**Avis délibéré de la mission régionale d'autorité environnementale sur projet de parc éolien porté par la SAS Eoliennes de Le Bouchaud sur la commune de Le Bouchaud
(03)**

Avis n° 2023-ARA-AP-1480

Avis délibéré le 14 mars 2023

Illustration 2: Implantation retenue. Source : étude d'impact.

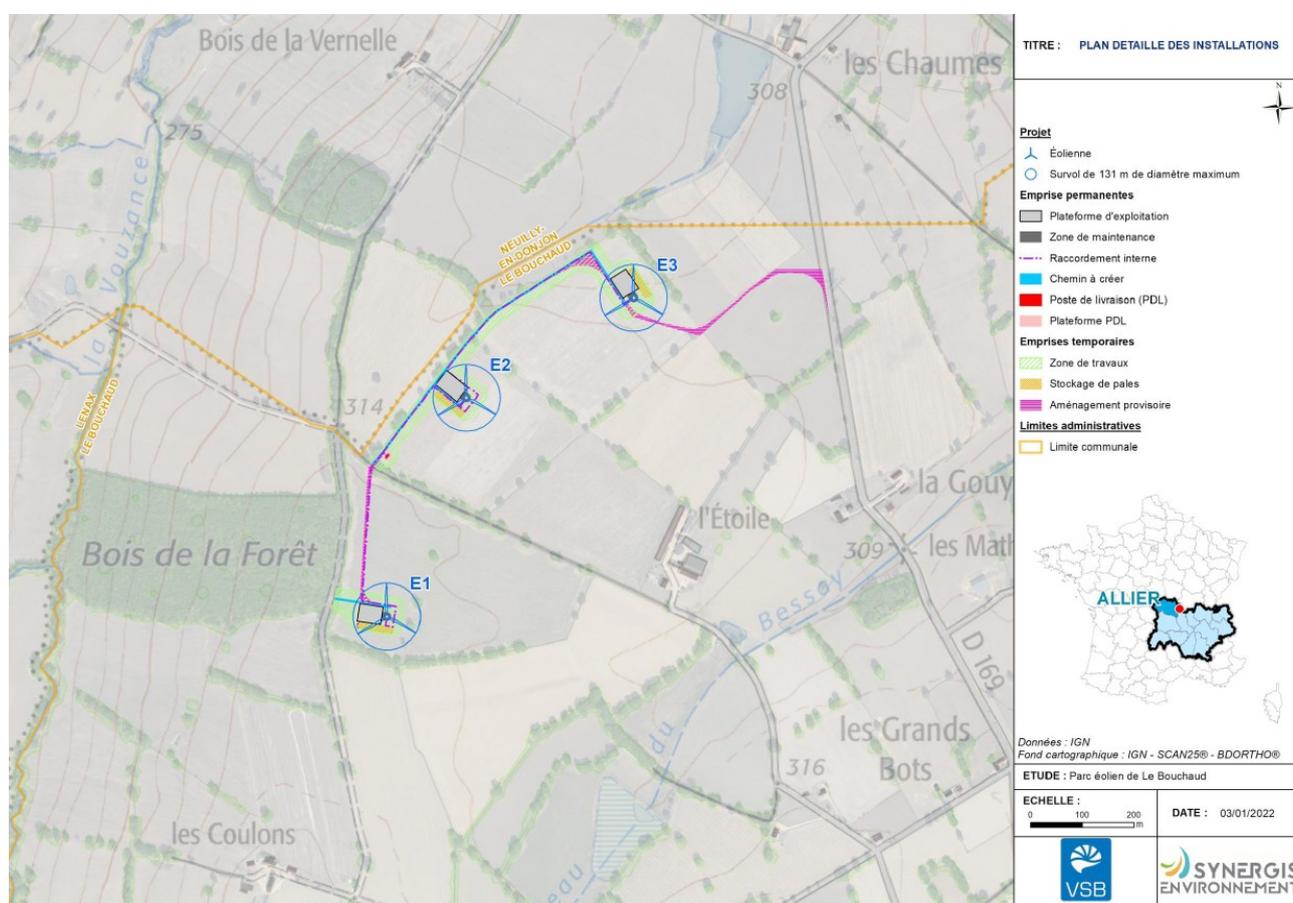
Les impacts potentiels sur les chiroptères sont qualifiés de négligeables à forts, selon les espèces, en phase travaux et négligeables à majeurs (*Noctule commune*) en phase d'exploitation. La distance aux lisières pour l'éolienne E1 et tangente pour E3 ne respecte pas les normes Eurobats²¹ de distance d'éloignement. Le pétitionnaire indique avoir décalé au maximum possible les éoliennes pour éviter le survol des boisements par les pales. La garde au sol est très importante de l'ordre de 70 m. A minima, la distance bout de pale/canopée devrait être augmentée pour atteindre une distance de 100 mètres, ce qui impliquerait une implantation reconfigurée des deux éoliennes.

Illustration 3: Principe de raccordement au poste source. Source : étude d'impact.

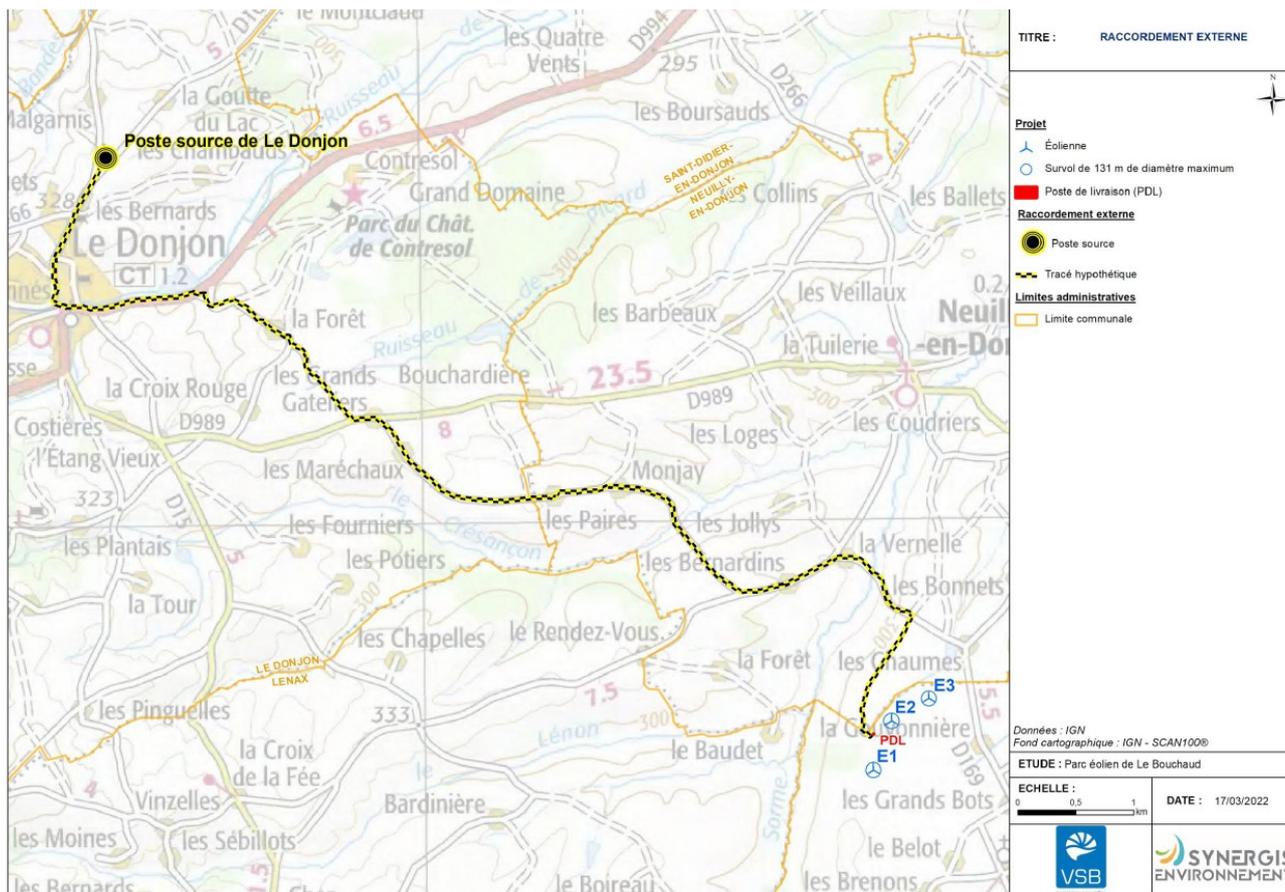
Le raccordement au réseau public d'électricité est envisagé au poste source de Le Donjon⁴ dont le renforcement est prévu dans le cadre du schéma régional de raccordement au réseau des énergies renouvelables (p.187 du S3REnR), distant de 11,8 km, selon le schéma illustré ci-dessous, pour un tracé total de 12,5 km. Le dossier fait état des principes de mise en œuvre de ce dernier : câbles enterrés sous les accotements des voiries existantes, forage dirigé⁵ sous les zones humides et cours d'eau, encorbellement sur les ouvrages d'art. Le dossier ne confirme pas l'accord du gestionnaire de réseau pour le raccordement de ce projet au vu de l'atteinte potentielle des capacités d'accueil, et si le raccordement nécessite l'augmentation de capacité de transit entre Dompierre et ce poste source(page 67 du SR3EnR). Tout travaux au niveau du poste source ou de la ligne le desservant serait le cas échéant à inclure au périmètre du projet et à décrire.

Une seule solution de raccordement au réseau public d'électricité est évoquée avec un tracé potentiel de 12,5 km, mais sans précision autre que les principes de mise en œuvre.

Illustration 4: Carte des parcs éoliens dans l'aire d'étude éloignée. Source : Annexe 2.

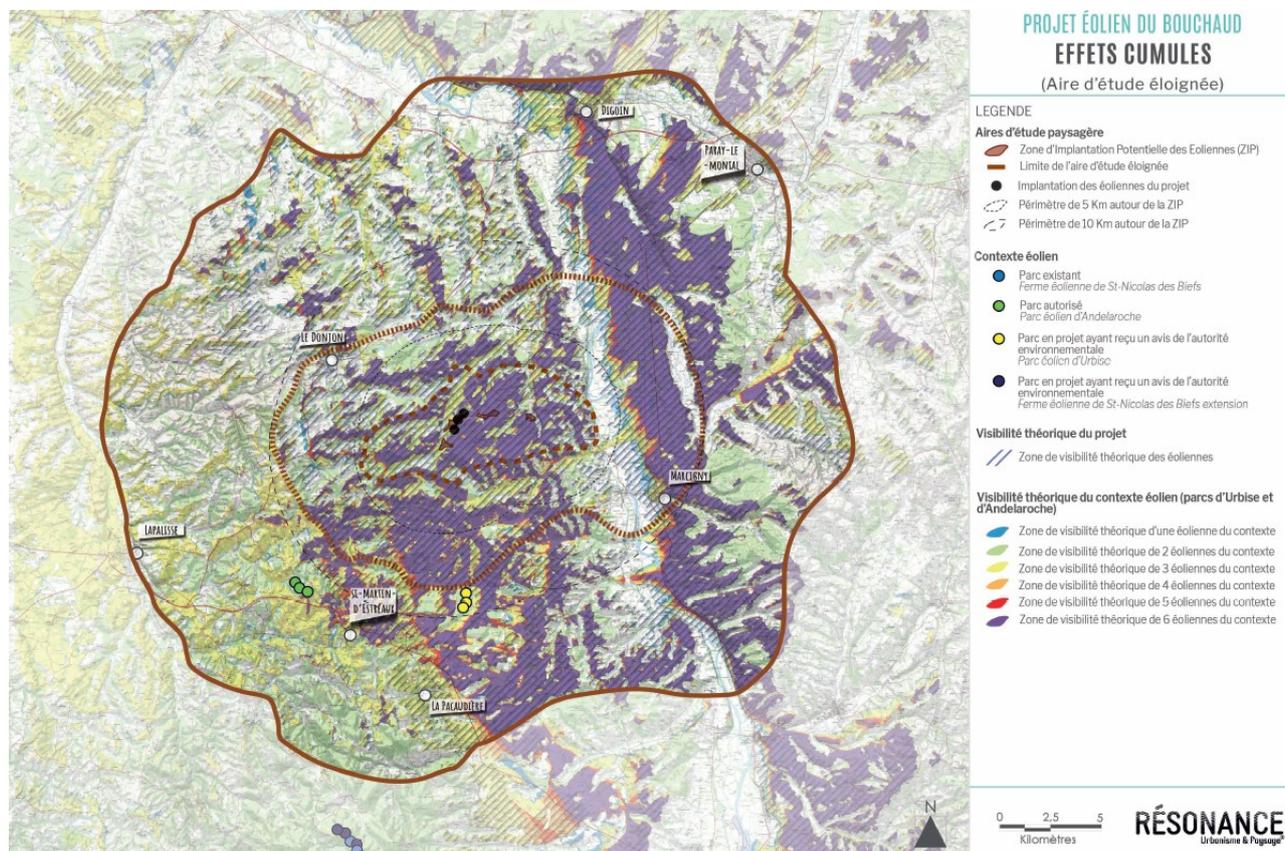
En ce qui concerne l'avifaune et les chiroptères, les risques sont qualifiés de négligeables à faibles pour le Milan noir en période de reproduction et les chiroptères migrateurs.

Les effets cumulés paysagers sont jugés négligeables à nuls, du fait de l'éloignement des parcs et du relief.

L'étude évoque les effets cumulés sur le cadre de vie des riverains. Le dossier les qualifie de nuls, du fait de l'éloignement des parcs éoliens les plus proches, en exploitation ou en projet.

L'Autorité environnementale recommande de conclure de manière plus affirmative en étayant la conclusion sur l'absence d'incidences résiduelles du projet sur les espèces protégées et l'absence d'effets cumulés sur les paysages et le cadre de vie des riverains.
